2022年5月22日  
アドバンテック株式会社

**産業用リモート I/O モジュール ADAM-4021-DE 生産終息のお知らせ**

ADAM-4021-DE

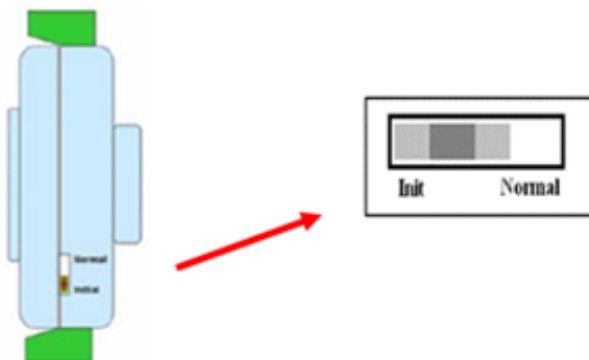
End of Life Product	Suggest Replacement Product	Sample Available Date
ADAM-4021-DE	ADAM-4021-F	2022/07/30

Impact	New version
Pin assignment	Backward compatible
Hardware spec	Accuracy Current : ±0.1% of FSR -> ±0.2% of FSR Voltage : ±0.2% of FSR -> ±0.1% of FSR
FW	New version A 4.00 or later
Utility	Adam/Apax .NET Utility 2.6.00 B15 later version

1. Support Modbus protocol
2. Enable data format settings (parity none/odd/even, stop bit 1/2) for ADAM ASCII/Modbus protocol
3. Add Initial switch
